Informe Consolidado de Solicitud de Aclaraciones, Rectificaciones y/o Ampliaciones Complementario al Estudio de Impacto Ambiental del Proyecto "PARQUE EÓLICO OVEJERA SUR"

Nombre del Proponente : Parque Eólico Ovejera Sur SpA

El presente Informe Consolidado de Solicitud de Aclaraciones, Rectificaciones o Ampliaciones al Estudio de Impacto Ambiental del proyecto "PARQUE EÓLICO OVEJERA SUR", contiene las observaciones generadas en virtud de la revisión de la Adenda.

Figura N° 1.1.1. Esquema actualización receptores considerados en el modelo

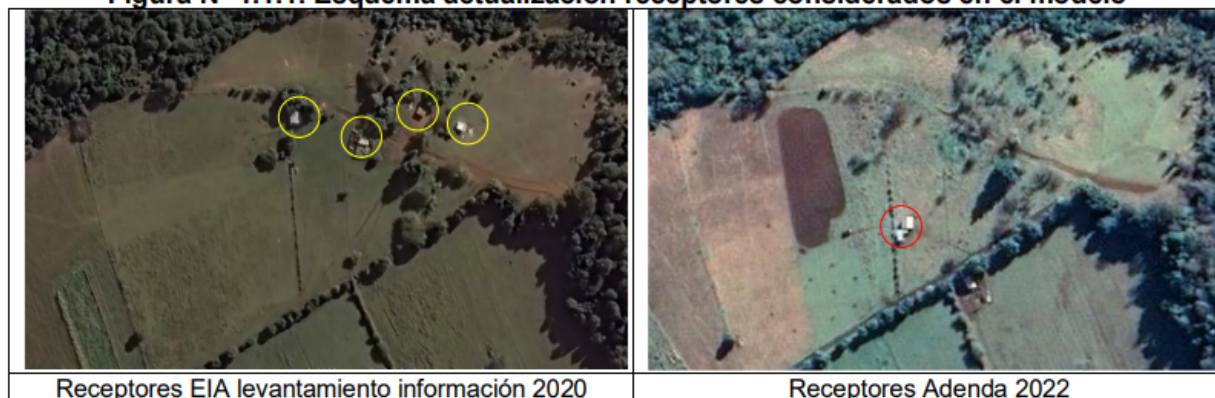
44. El estudio de sombra intermitente refleja un cambio referido a los receptores, toda vez que se rectifica el área de influencia asociada al efecto de 1000 m a 1713 m, considerando la metodología de la normativa alemana. En este sentido, se incorporan nuevos receptores, pero también, se eliminan algunos que dejaron de existir según la información presentada en el estudio.

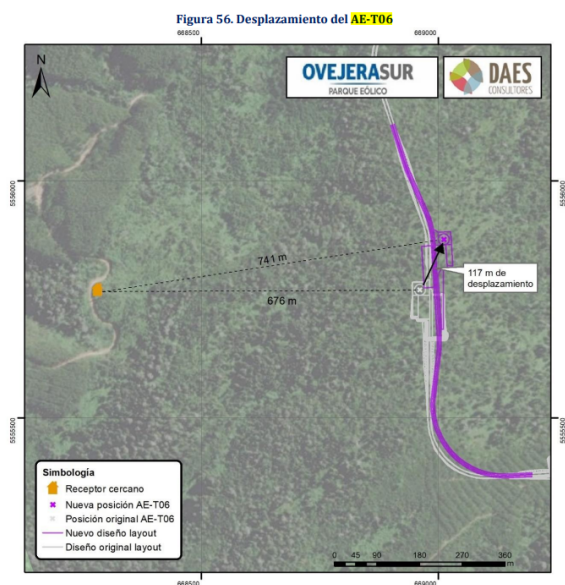
Además de los cambios señalados anteriormente, el Proponente reubica el aerogenerador AE-T06 por lo cual presenta una actualización del estudio de sombra intermitente.
